改善箇所説明図

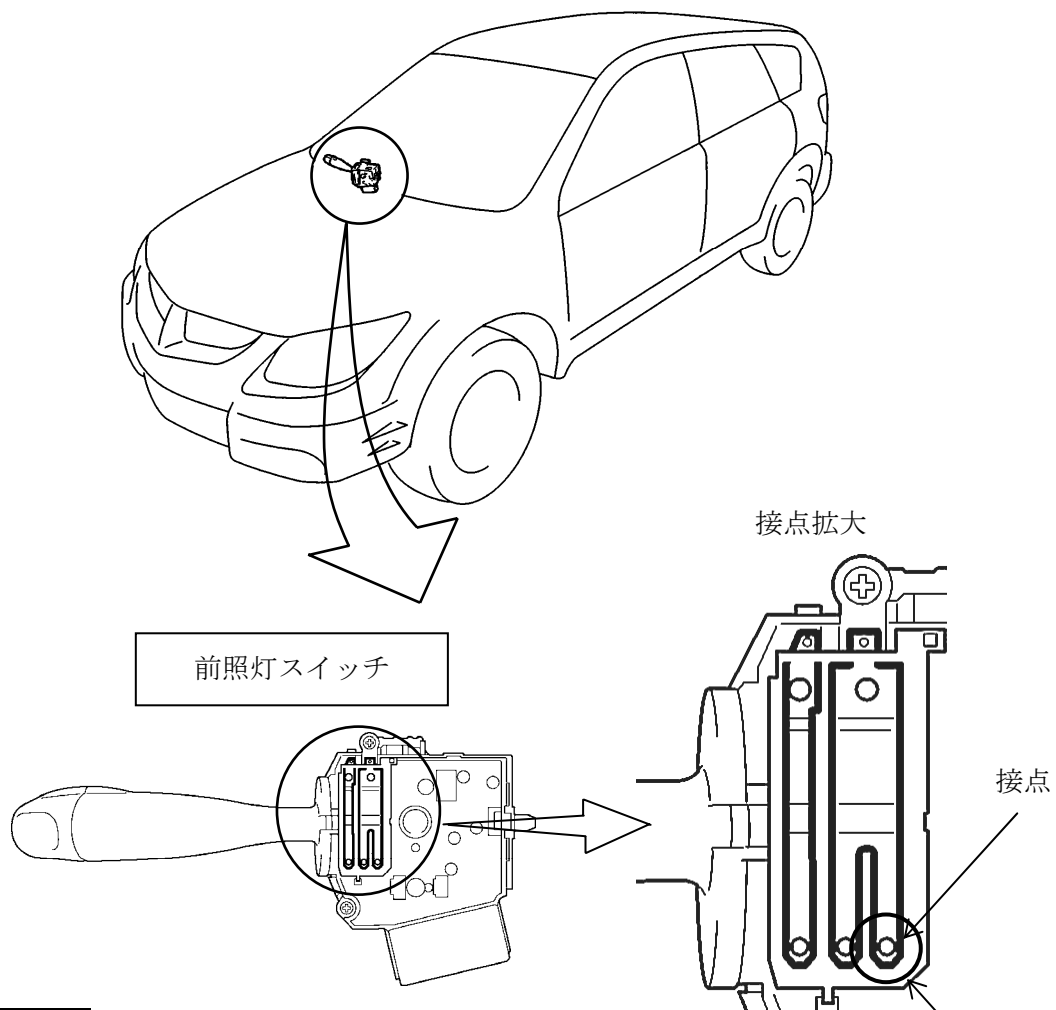
基準不適合発生箇所

前照灯スイッチ内部の接点の形状が不適切なため、接点の摩耗が早くなり、摩耗粉を伝って摺動グリースが当該接点に付着し絶縁物が生成されることがある。そのため、前照灯が時々点灯しなくなり、そのまま使用を続けると、当該接点の電気抵抗が増加して過熱し、樹脂部が溶損して消灯するおそれがある。

改善の内容

全車両、前照灯スイッチを対策品に交換する。

識別：改善済車両にはエンジンルーム内のネームプレート右下隅に黄色ペイントを塗布する。
